Quick scan sociale veiligheid plannen station Lelylaan e.o. , Amsterdam

Eindrapport

Amsterdam, 25 januari 2007

Fig. 4 Afgesloten trap

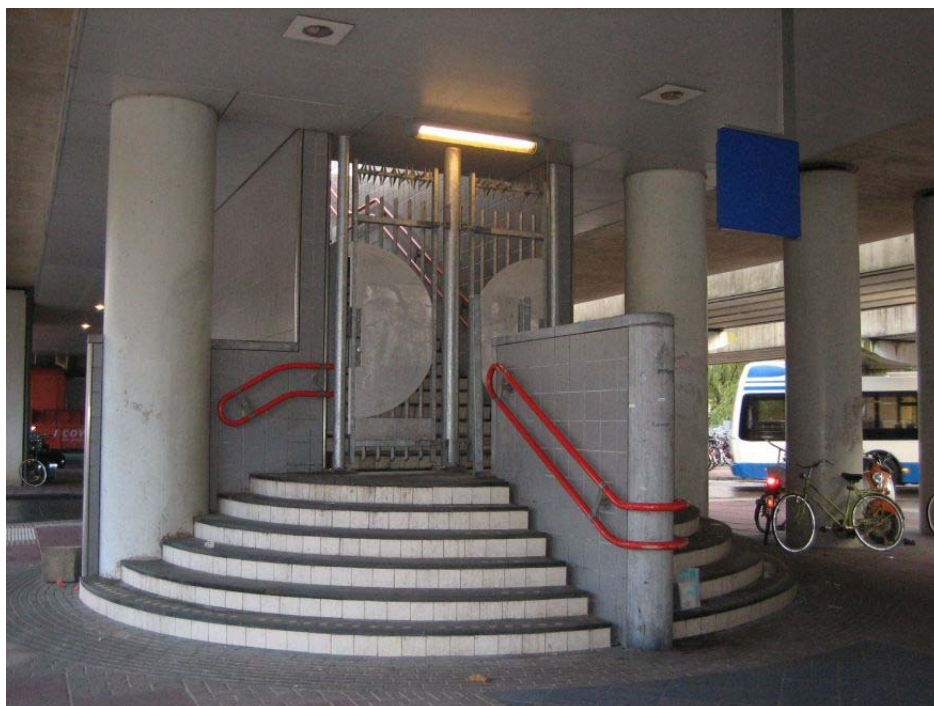
- De oversteek bij de trambaan is gevaarlijk. Trams komen daar met grote snelheid aanrijden waardoor verkeersonveilige situaties ontstaan. Tijdens het schouwen in het gebied reed er regelmatig een tram door zonder te stoppen bij het perron. Je verwacht dat trams stoppen voor de halte.
- Er is een aantal enge plekken in het stationsgebied. De afgesloten trappen naar de perrons vormen een hangplek voor zwervers, drugsverslaafden en jongeren. De zichtbaarheid in het gebied neemt door deze trappen af en het ziet er niet attractief uit. Wanneer een bezoeker vanaf het perron naar beneden wil, komt hij een aantal afgesloten stijgpunten tegen. Dit werkt erg verwarrend.

Bijlage 1 Zwakke punten huidige situatie

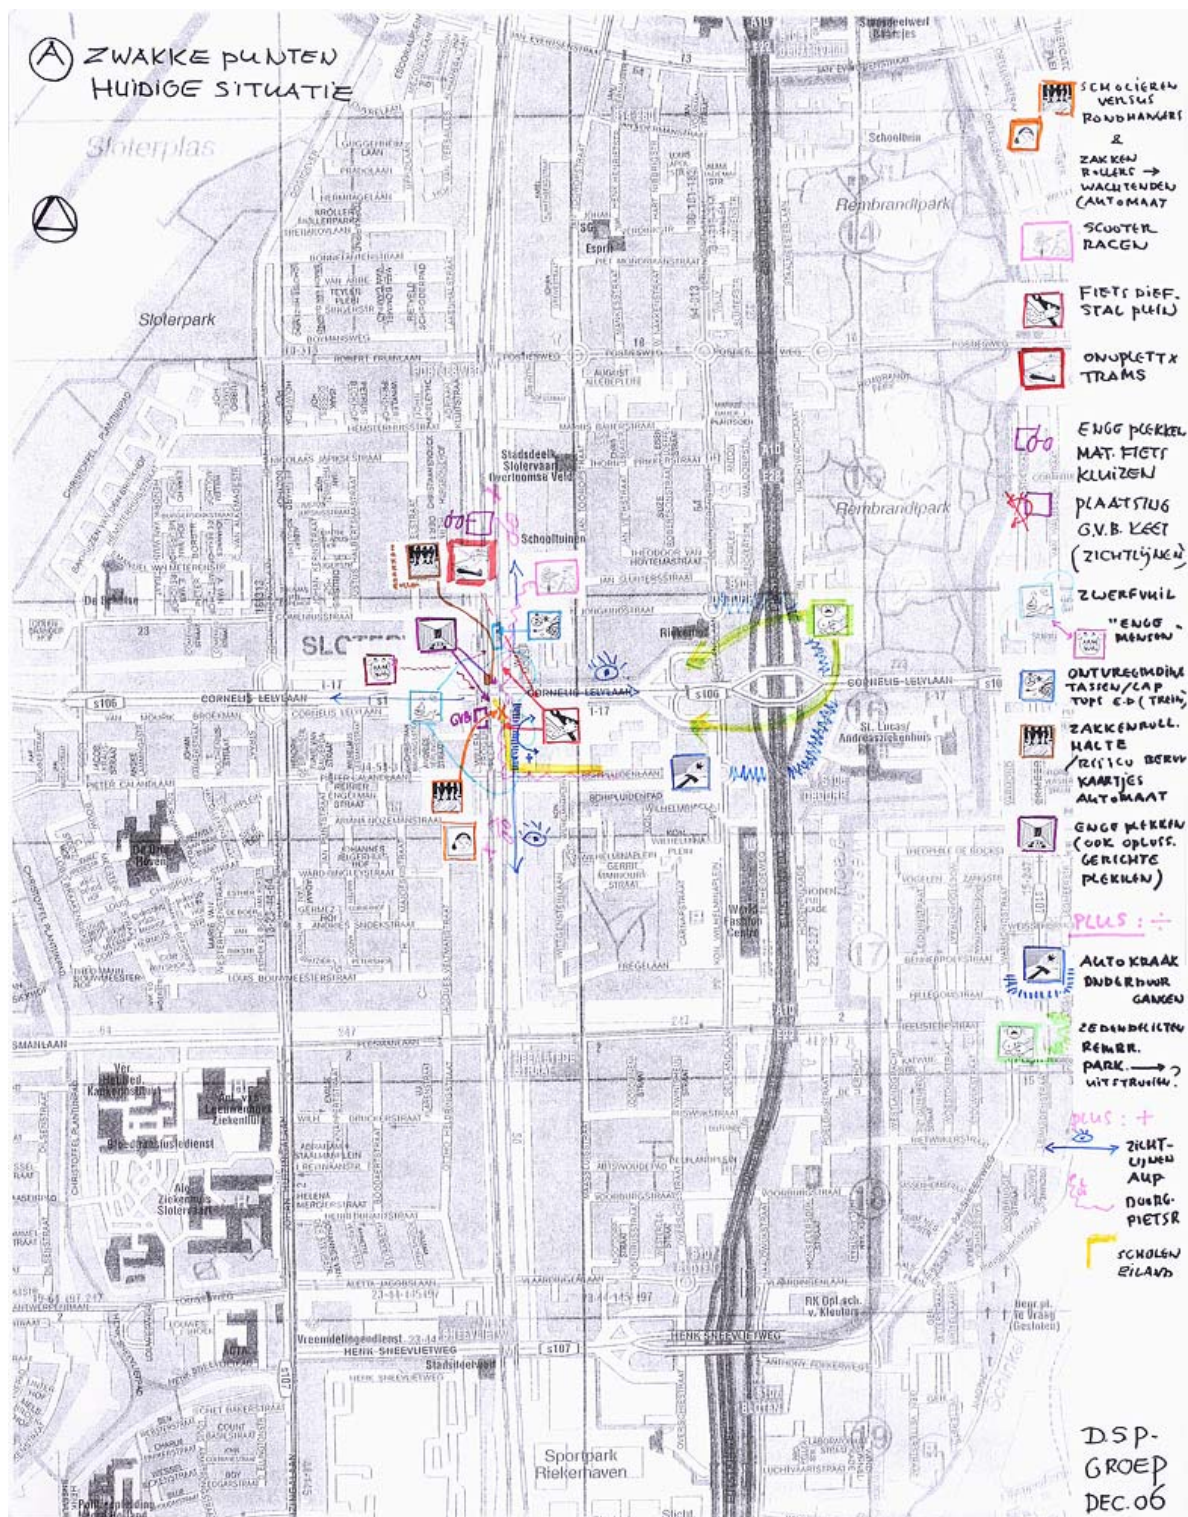
- Naast het huidige station Lelylaan ligt een ROC opleidingsinstituut. Jongeren die hier op school zitten, veroorzaken grote stromen van en naar het station. Deze stromen kunnen door het gedrag van de scholieren worden ervaren als bedreigend.

- Groepen scholieren houden zich op en rond het station op. Dit belemmert de (onbezorgde) toegang tot het station, omdat deze groepen door sommige reizigers/passanten als bedreigend worden ervaren. Tevens zijn er groepen scholieren en in de avond andere jongeren die vechtpartijen beginnen/uitlokken op de hoek Schipluidenlaan/Willem Frogerplein (het stationsplein). Deze vechtpartijen vinden voornamelijk plaats tussen de moeilijk overzichtelijke fietskluizen.

- Scooters veroorzaken overlast door te hard rijden op de fietspaden en gebieden waar ze eigenlijk niet behoren te rijden.
- De parkeervoorziening voor fietsen en scooters/bromfietsen ligt verspreid over het gehele stationsgebied. Er is weinig overzicht. Hierdoor neemt de kans op diefstal en andere ongeregelde heden, zoals vechtpartijen, toe.

- Doordat de stallingvoorzieningen voornamelijk bestaan uit fietskluizen ontstaan er als het ware 'muren' in het gehele gebied. Deze muren vormen een barrière voor de transparantie en zichtbaarheid in het gebied waardoor er enge plekken ontstaan.

- Het materiaalgebruik in het gehele gebied oogt defensief en hard (veel grijs beton). Dit geeft een onaangename en weinig attractieve uitstraling aan het gebied. Doordat het er zo 'hufterproof' uitziet, krijgen vandalen echt zin om rottigheid uit te halen.

Bijlage 2 Sterke punten nieuwe situatie

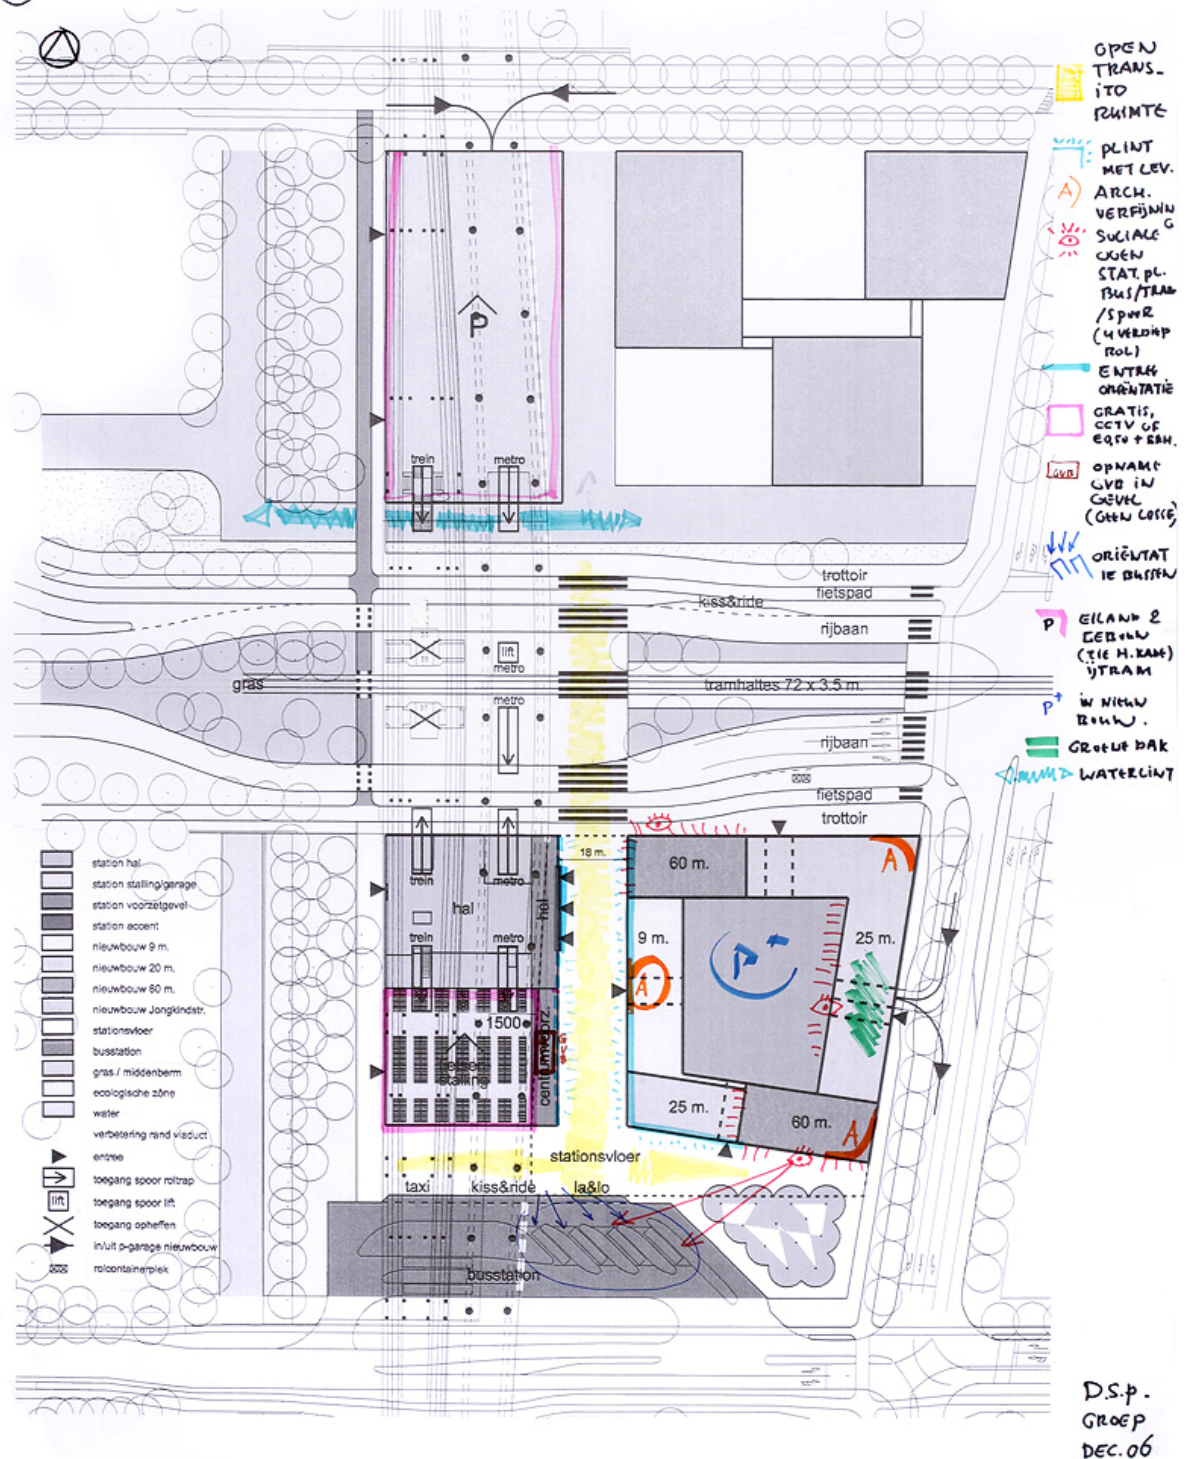
- Er komt een attractieve brede stationsvloer van noord naar zuid en van oost naar west. Het is een transitoruimte geworden, meer dan in eerdere ontwerpen getoond werd. Toen was het vaak nog te veel een verblijfsruimte. Dit is een verbetering.
Aanbeveling *Houdt de 18 meter brede vloer vrij van obstakels.*

- Er is een mooie ruime entree voor het station met een attractieve luifel . Hierdoor wordt de entree ook vanaf de Lelylaan en de Schipluidenlaan herkenbaar.

- De plint van het multifunctionele gebouw zal voor 70% met transparante materialen worden uitgevoerd. Dit geeft in potentie goede kansen voor zicht op de stationsvloer en zorgt voor sociale controle, levendigheid en attractiviteit.

- De fietsenstalling waarbij voorzien wordt dat alle fietsen inpandig gestald kunnen worden (1500 plaatsen), het voorkeursmodel, is naar ons idee de beste optie.
Aanbeveling *De fietsenstalling zal een volwaardige fietsenstalling moeten worden (zonder fietskluizen), gratis, maar met informele controle/bewaking vanuit een beheerder. Waarbij geldt dat we liever zien dat er een bewaakte stalling is, waarvoor een gering bedrag betaald moeten worden, dan geheel gratis en geen bewaking anders dan met camera's. De openingstijden van de fietsenstalling moet ruim zijn. Een goed voorbeeld is de fietsenstalling bij station Amsterdam Zuid – WTC.*

- Het onderkomen van de chauffeurs van de GVB is inpandig opgenomen, waarmee losse bouwelementen op het stationsplein worden voorkomen .
- De toegevoegde doorgaande waterstroom is attractief en sluit het noordelijk deel enigszins af van de omgeving, waardoor het minder toegankelijk is voor mensen die er niets te zoeken hebben.

Bijlage 3 Risico's nieuwe situatie

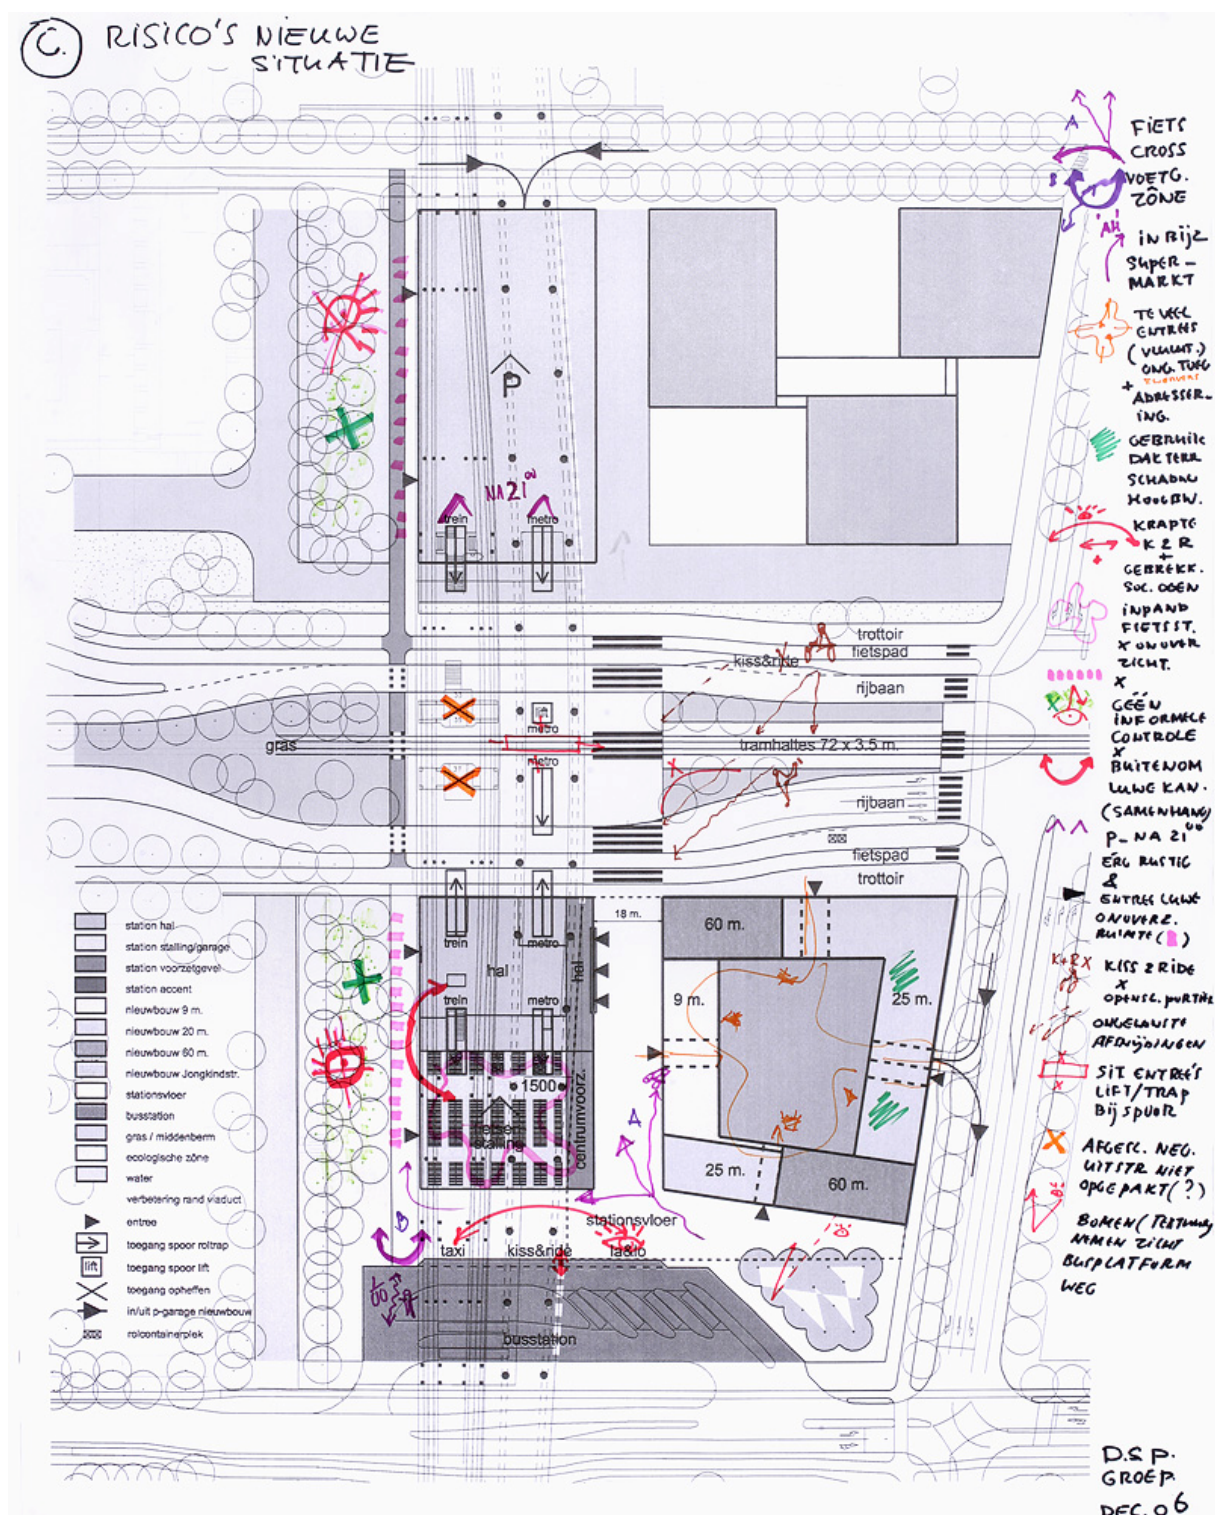
- Het fietspad aan de oostzijde van het stationsplein is verdwenen en er zal daardoor illegaal over de stationsvloer gefietst gaan worden vanaf de Schipluidenlaan en de Cornelis Lelylaan; als doorstekertje en als logische route naar de ingang van de fietsenstalling aan de westzijde. Er is hier niet echt voorzien in een fietsroute. Hierdoor ontstaan onveilige situaties tussen fietsers, scooters en voetgangers. In de laatste tekeningen is er wel meer ruimte dan in de eerder gescande versie (gebruikt voor de workshop).

- Indien er in de winkelplint van het multifunctionele gebouw een supermarkt zal komen, zal dit een ongewenste stroom fietsers op de stationsvloer leveren, die voor de winkel hun fiets zullen stallen. Dit belemmert de doorgang op de stationsvloer en zorgt voor onveilige situaties (botsingen tussen fietsers en voetgangers) en het belemmert het zicht.

- De levendigheid onder de sporen is nog niet optimaal, zeker niet in de avonduren.

- De maat van 18 meter voor de stationsvloer oogt breed, maar als daar terrassen in gedacht worden en er een voorziening in de vorm van een kleine supermarkt komt, is het risico dat dit dichtslibt groot. Deze terrassen maken van de straat een hang/verblijfplaats in plaats van een transitruimte. De toegankelijkheid door reizigers zal belemmerd worden en ook voor de brandweer bezien lijkt dit geen gunstige invulling.

- De ruimte bij het busstation die is gereserveerd voor het laden en lossen van goederen, de kiss & ridestrook en de taxistandplaats ogen te krap. Wegrijdende bussen moeten ook langs deze strook en dit zal de nodige verstopping en irritatie veroorzaken.
Verplaats de kiss & ridestrook bij de brede inrijdroute (min of meer parallel aan de stationsvloer). De ruimte voor taxi's en laden en lossen zou meer de stationsvloer op moeten. De taxistandplaats zou in het verlengde van de stationsvloer parallel aan de sporen moeten komen. Daarmee is er zicht op beide delen van het stationsplein. Het laden en lossen is incidenteel en levert weinig bijdrage aan informele controle in de openbare ruimte. Die strook zou meer onder de sporen kunnen komen.
- Aanbeveling*

Ontwerp een goede fietsroute aan de westzijde van het stationsplein en maak een goede verkeersveilige aansluiting op de Schipluidenlaan.
- Aanbeveling*

Zie af van een supermarktfunctie in de plint. Denk liever aan kleinschalige bedrijven, die een relatie hebben met het station. Zorg in ieder geval voor een adequaat beleid op de transparantie van de winkelplint naar het stationsplein toe.
- Aanbeveling*

Trek de centrumvoorzieningen aan de stationsvloer de hoek om, en neem hierin aan de zuidzijde van de bebouwing het onderkomen voor de chauffeurs van het GVB op: in het zicht van de bussen en taxi's en reizigers, dus parallel aan het busstation. Het liefst transparant of anders met glazen bouwstenen (referentie: fietsenstalling station Leiden) ook hoeken transparant zodat er zicht is op de hoeken.
- Aanbeveling*

Laat de terrassen achterwege in de plint aan stationszijde. De onderbouw aan de zuidzijde leent zich beter voor een horecafunctie. Hier is meer ruimte en bovendien is de gevel helemaal op het zuiden. Daarnaast belemmeren deze terrassen de doorstroom van voetgangers in het gebied en de toegankelijkheid voor hulpinstanties bij ongevallen of calamiteiten.
